改善箇所説明図

不具合発生箇所

改善内容

【外板パネル（中央下部）に係るもの】

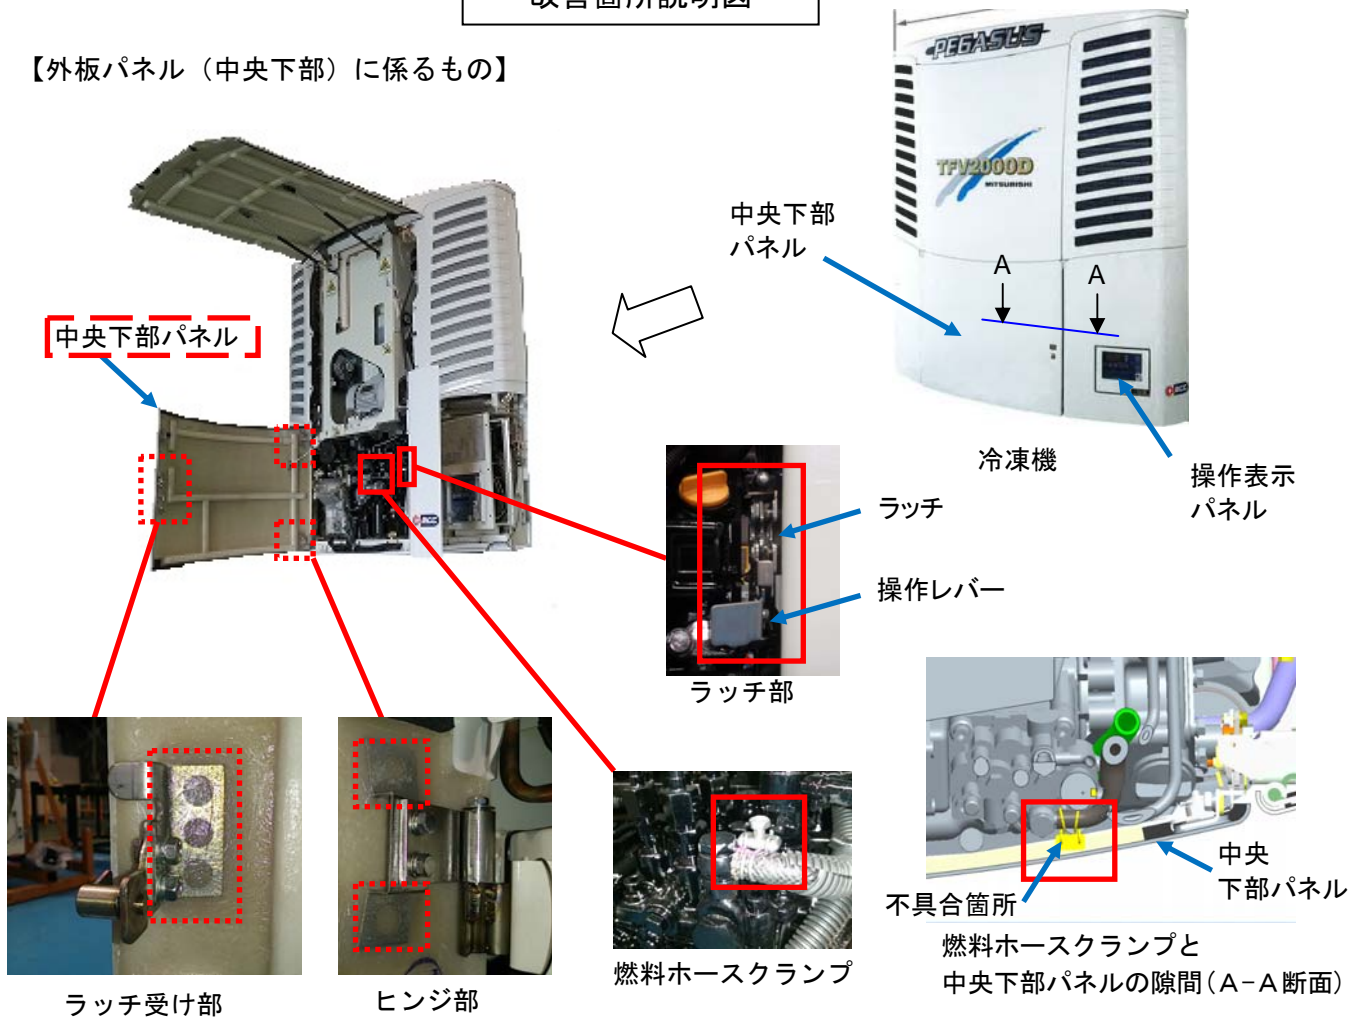
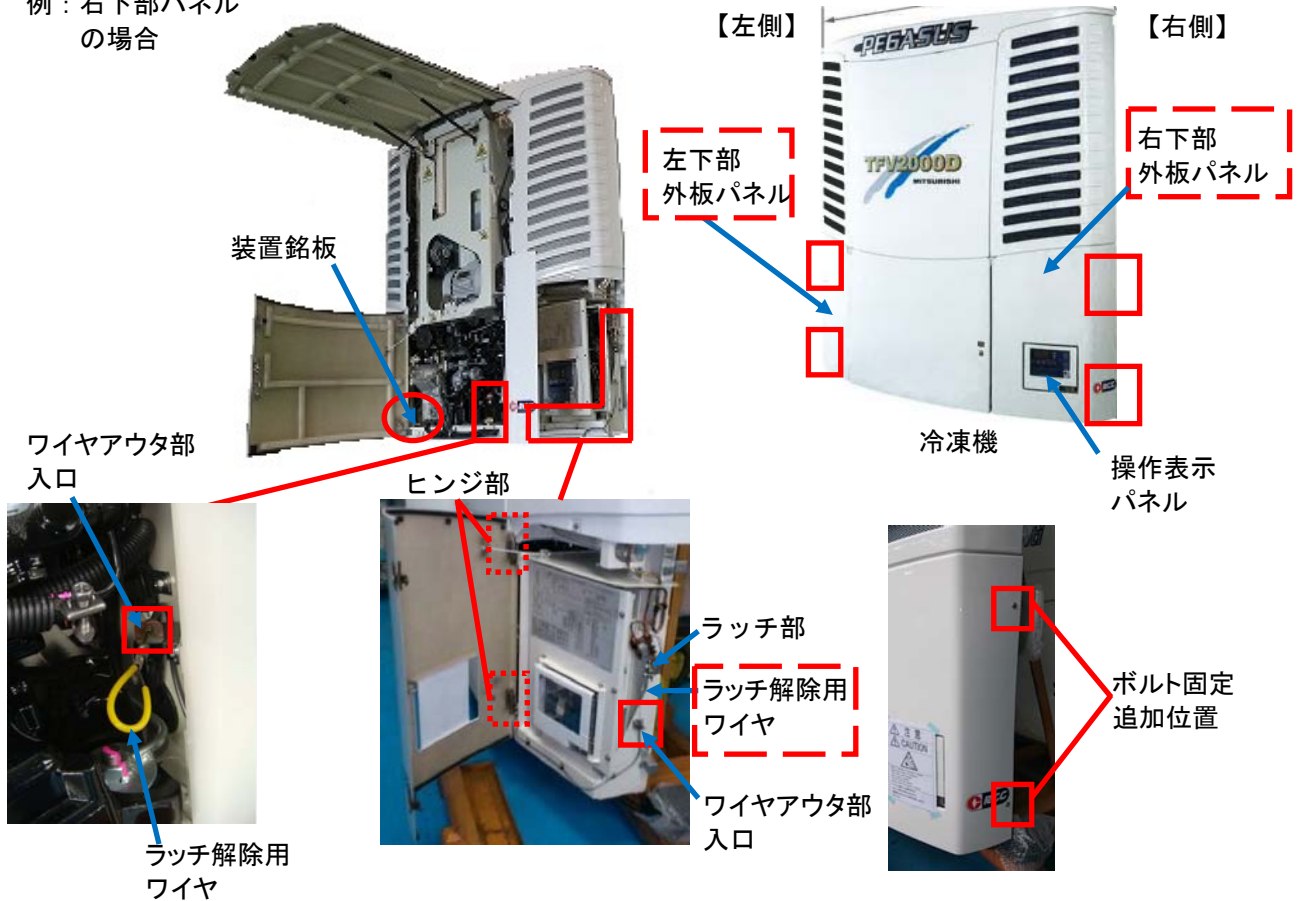
- ① 大型自動車用に販売した冷凍機において、以下の原因により外板パネルが開き、最悪の場合、外板パネルのヒンジが破損し、外板パネルが脱落するおそれがある。
 - ・ 走行振動等によりラッチ解除用の操作レバーの操作力を超える衝撃が印加された場合、ラッチのロックが外れる。
 - ・ 燃料ホース固定用クランプ向きが不適切なため、外板パネル（中央下部）のラッチ部付近のパネルと燃料固定用クランプの隙間がなく、ラッチの受け部に無理な応力がかかるものがある。そのままの状態で使用を続けると、ラッチの受け部が破損する。
 - ・ 外板パネル（左右下部）のラッチ解除用ワイヤ部の腐食や異物が付着することにより摺動抵抗が増大しラッチが不完全ロックになる。
- ② 大型自動車用に販売した冷凍機において、走行振動等によりラッチ及び操作レバーに解除力を超える衝撃が印加された場合、外板パネル（中央下部）のラッチのロックが外れるとともに外板パネルが開き、最悪の場合、外板パネルのヒンジが破損し、外板パネルが脱落するおそれがある。

- ①の対象機については、以下(1)～(7)の改善措置を実施する。
 - (1) 外板パネル（中央下部）のラッチ部を対策品（固定力大）に交換する。
 - (2) 燃料ホース固定用クランプ向きを変更し、外板パネルとの隙間を拡大する。
 - (3) 外板パネル（中央下部）と冷凍機フレームを金属ワイヤで接続する。
 - (4) 外板パネル（左右下部）にボルト固定（2箇所）を追加する。
 - (5) 外板パネル（左右下部）のラッチ解除用ワイヤとワイヤアウト部入口にグリスを塗布する。
 - (6) 外板パネル（中央及び左右下部）に、ラッチ位置を指示するラベルを貼付する。
 - (7) 改善措置実施時に、ラッチ受け部及びヒンジ部に損傷（周辺外板パネルを含む）を確認した場合は、外板パネルを交換する。また、ラッチ解除用ワイヤに作動不良を確認した場合は、当該ワイヤ一式を交換する。
 - ②の対象機については、以下(1)～(2)の改善措置を実施する。
 - (1) 外板パネル（中央下部）のラッチ部を対策品（固定力大）に交換する。
 - (2) 外板パネル（中央及び左右下部）に、ラッチ位置を指示するラベルを貼付する。
- なお、①及び②の改善措置については、(1)の対策品の供給に時間を要するため、当該対策品が供給されるまでの間の暫定対策として、ラッチ部の交換以外の改善措置を先行実施し、ラッチ部の対策品が供給可能となった時点で、(1)の対策措置を実施する。
